Reactienota zienswijzen Windpark Caprice

Ontwerp-omgevingsvergunning

Gemeente Lingewaard

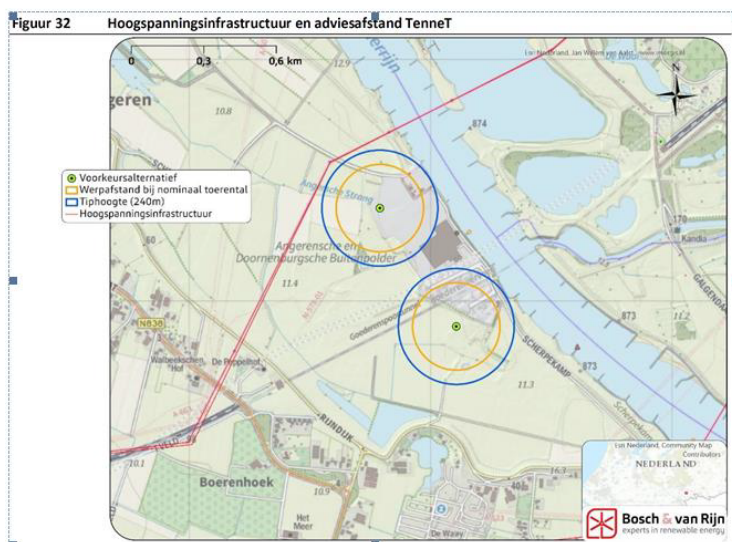
Nabij het toekomstige windpark Caprice bevindt zich de 380.000 Volt hoogspanningsverbinding Dodewaard-Doetinchem die in eigendom en beheer is van TenneT.

In de nabijheid van het geplande gebied voor de meest noordelijk gelegen windturbine is de bovengenoemde hoogspanningsverbinding gesitueerd. Windturbines kunnen de leveringszekerheid in gevaar brengen doordat er een kans bestaat dat een falende windturbine (of onderdelen daarvan) de hoogspanningsinfrastructuur van TenneT (deels) beschadigt. Een onderbreking van de leveringszekerheid doordat een falende windturbine of onderdeel hiervan onze hoogspanningsverbinding zou treffen is niet wenselijk en zou inhouden dat een groot gedeelte van de maatschappij in haar dagelijks functioneren wordt belemmerd.

In het plan staat aangegeven dat er in alle gevallen overleg en afstemming met TenneT dient plaats te vinden. Verzocht wordt om overleg zodat een beoordeling kan worden gedaan of wordt voldaan aan de door TenneT gewenste afstanden zoals genoemd in het HRW 2014.

“We hebben kennis genomen van uw email d.d. 21 januari 2021. Hierin geeft u aan dat er een plan is om twee windturbines met 240 meter tip hoogte te bouwen op een afstand van 263 meter van de 380 kV hoogspanningsverbinding Dodewaard- Doetinchem (zie figuur hieronder).
